架空事務所 1階 照明・コンセント設備

原図 A1 / 平面 1:100 / 白黒線画

6. 改訂の照合

1. 照明設備平面図 1:100

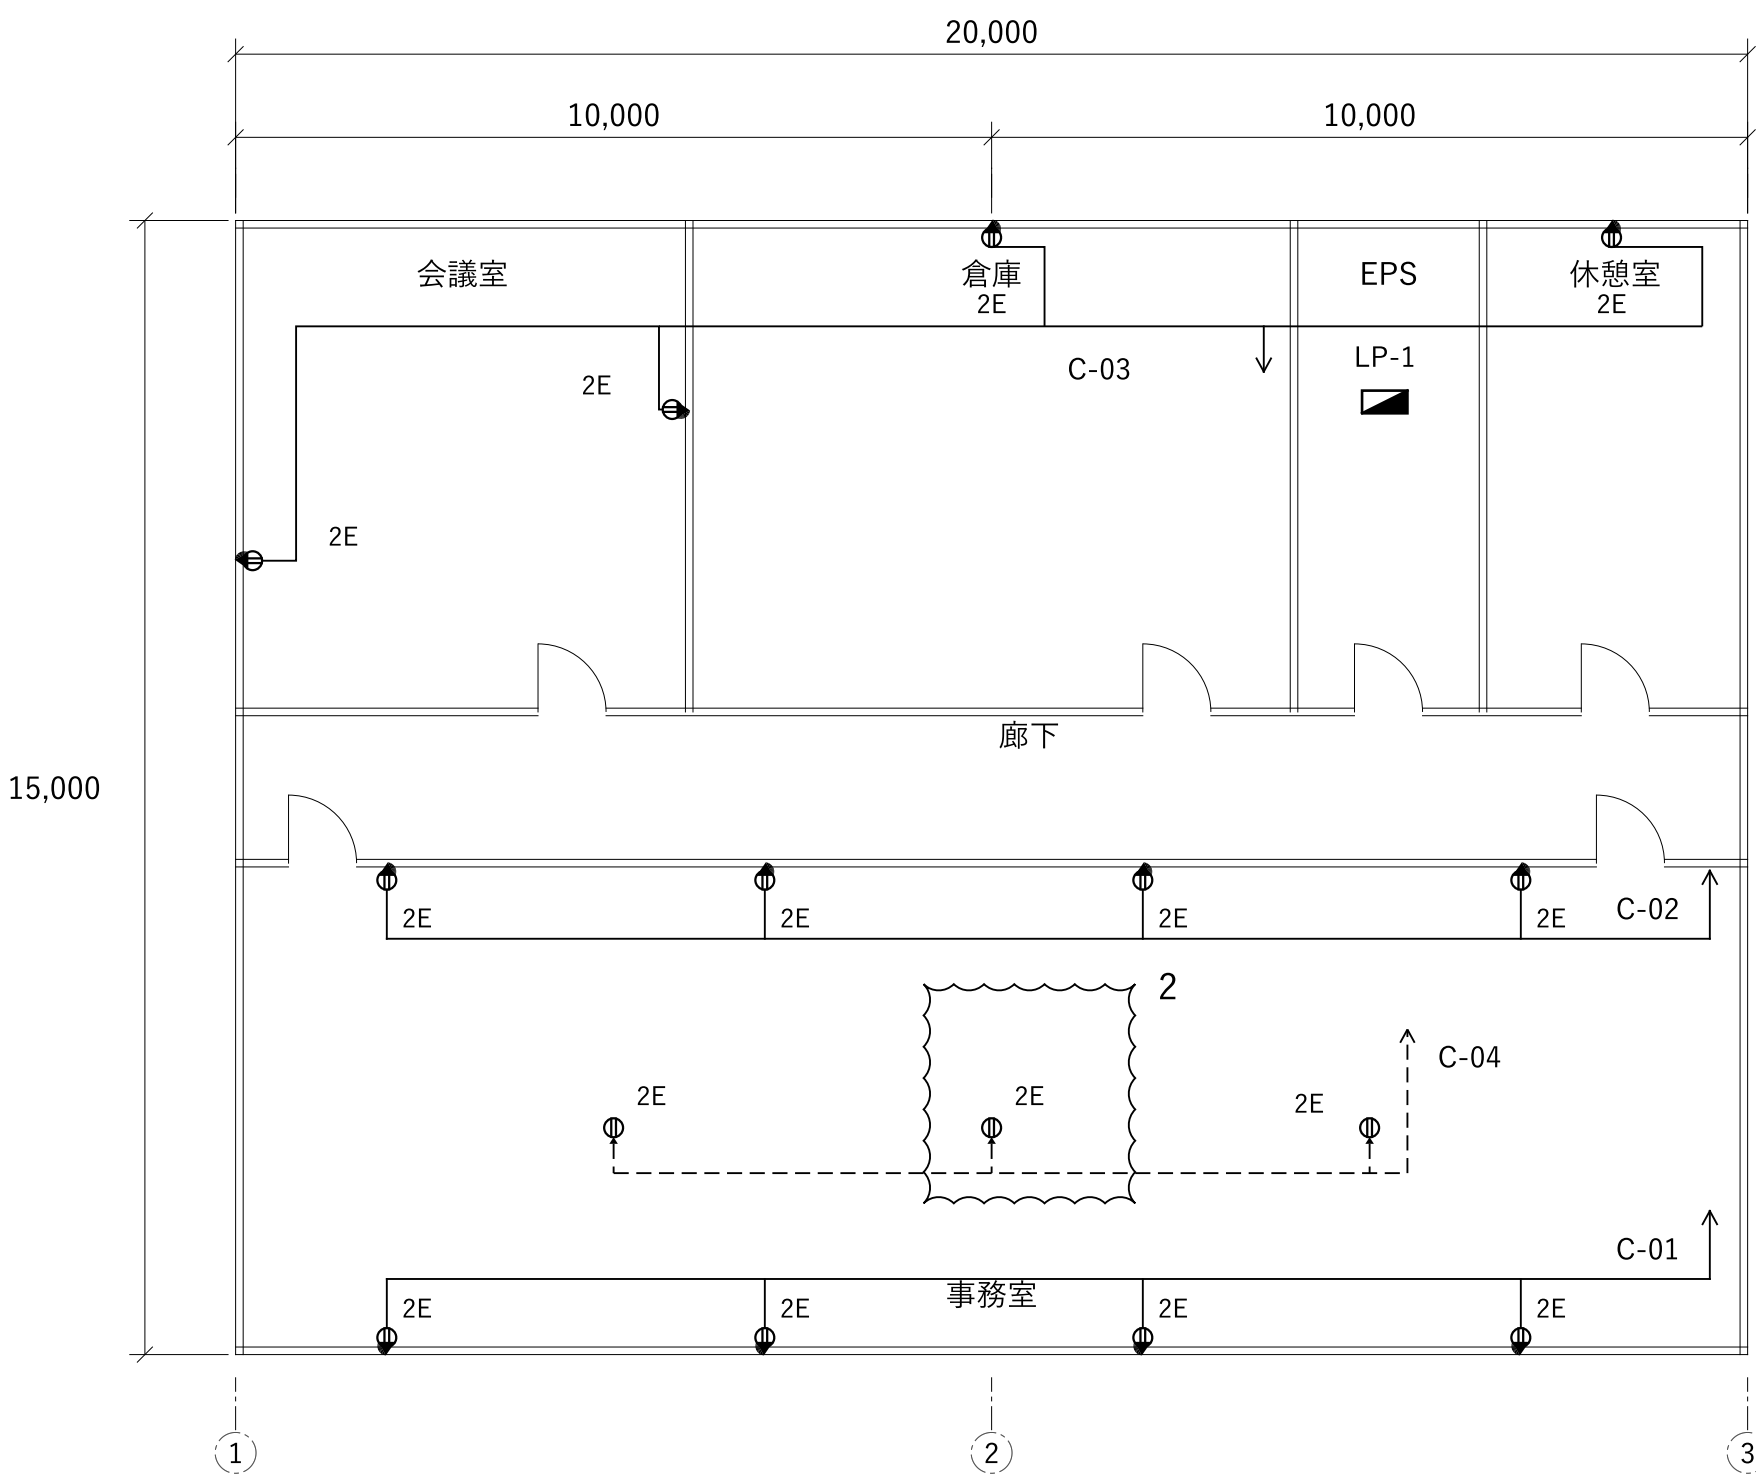
変更番号1：会議室 A-c を1台追加。

L-03：4台 → 5台 / 120 → 150VA。

変更番号2：床コンセント F を移設。

X=10,000 / Y=3,000 から

X=11,000 / Y=4,000 へ。

C-04：3個のまま。回路変更なし。
